提案五：有關宗葆工業股份有限公司於安南區安吉段817-17地號，已領有(106)南工造字第01556號建造執照在案。因同屬同一權利主體未涉及其他用戶，其建築物附設法定停車空間是否得併排設置？且本案貳層供機械室使用，因申請使用用途特殊(詳本提案附件-設計圖說)，依建築技術規則建築設計施工編(以下稱本編)第167條第3項規定，是否得免設置部分無障礙設施？詳如說明，提請討論。(提案人：臺南市建築師公會)

【提案五附件】

○ 壹層平面圖

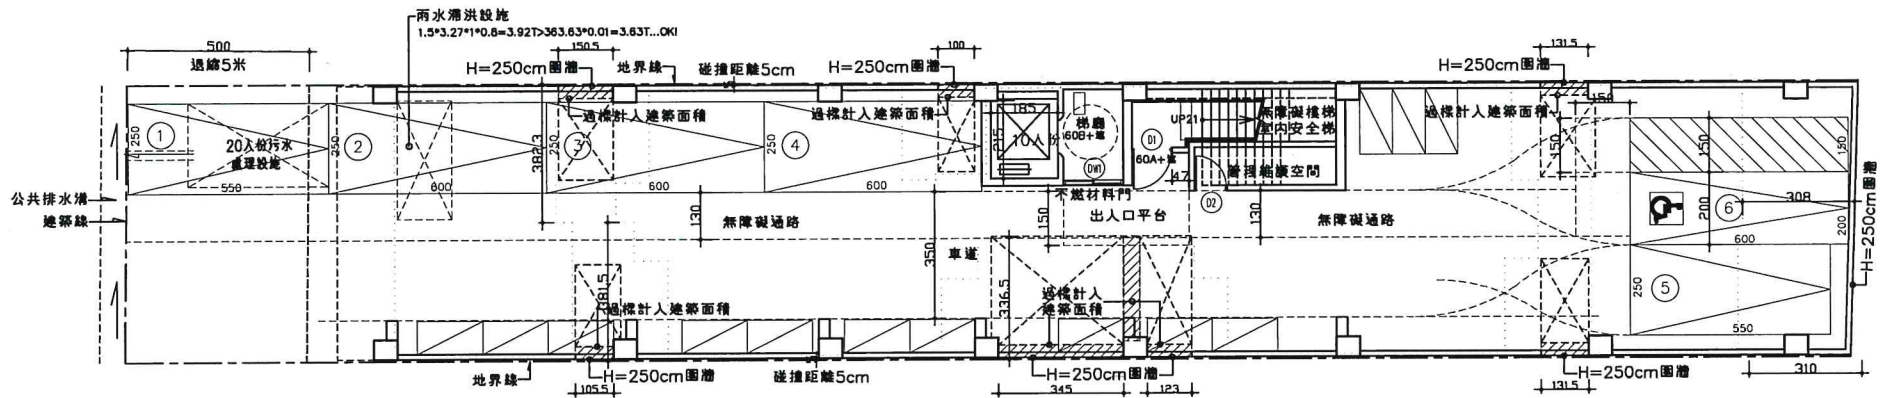
二、建築物無障礙通路與車道重疊疑義：

本案為4層公寓（未達10個住宅單位），因基地面寬較小而使地面層無障礙通路部分與車道重疊（詳本提案附件），查「建築物無障礙設施設計規範」尚無禁止或限制無障礙通路不得與車道重疊共用之相關規定，故兩者重疊尚非法所不許（參考：105年第4次會議提案六之決議內容辦理）。

提案六：建築物無障礙通路是否得與車道重疊？提請討論。（提案人：臺南市建築師公會）

說明：本案為五樓公寓，地面層行動不便通路部分與車道重疊（詳本提案附件之圖說），是否適法？

二、建築物無障礙通路與車道重疊，尚無抵觸現行法令。(參考105年第4次復核會議提案六之決議內容辦理)。

建議：建築物無障礙通路與車道重疊，尚無牴觸現行法令。

查「建築物無障礙設施設計規範」第 2 章（無障礙通路專章）尚無禁止或限制與車道重疊共用之相關規定；另依建築技術規則建築設計施工編第 167 條之 1：「居室出入口及具無障礙設施之廁所盥洗室、浴室、昇降設備、停車空間及樓梯應設有無障礙通路通達。」。是本案設置之無障礙通路尚無違反現行法令之處。

決議：本案採個案決議：依臺南市建築師公會意見決議，並副知本局使用管理科。
